Anexo II – Analise de espaços Verdes e Equipamento na Envolvente

promotor	LOTEAMENTO DE MORADIAS EM PINHAL FALCÃO - LEIRIA	projectista	Outubro 2021 data	VOA - Set. 2020 substituído	ATA1 processo	LOTEAMENTO	VOS
			2 - Versão desenho	substituindo	1:500 escala	CASAL, BREJO DE VENDA, BREJO DE BAIXO, FALCÃO - LEIRIA	09
						URBANISMO PLANTA SINTESE QUADRO SINTESE	desenho

Anexo III – Pareceres emitidos

ASSUNTO: Parecer técnico sobre as infraestruturas de águas e de esgotos

Figura 2: Planta de síntese com locais para equipamentos de deposição

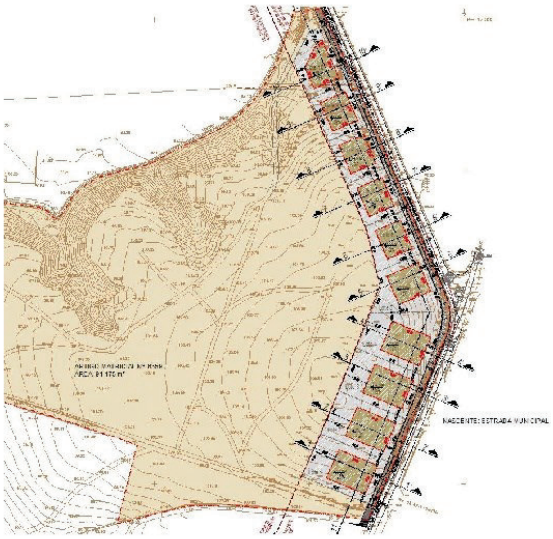
Considerando o enquadramento e distribuição espacial da obra em análise, antecipando-se um aumento dos habitantes na zona a curto/médio prazo, distribuídos por 10 fogos habitacionais representando um acréscimo de cerca de 35 habitantes, considera-se como adequada a conceção de **3 nichos** pelo promotor para instalação e permanência de equipamentos de superfície para deposição de resíduos no perímetro do lote nos locais propostos pelo próprio na planta de síntese. Os nichos deverão situar-se junto ao limite com a faixa de rodagem, e ter dimensões adequadas(1). O **nicho previsto** para a zona intermédia da intervenção deverá ter 8,50x2,00 metros, assegurando espaço para: 1 **contentor** para deposição de resíduos **indiferenciados, 1 contentor para bio-resíduos,** e 3 para deposição de resíduos para recolha seletiva de 2,5m^3 cada (constituindo **1 ecoponto**), abrangendo 1 contentor para resíduos de embalagens (plástico e metal), 1 contentor para resíduos de papel/cartão e 1 contentor para resíduos de vidro.
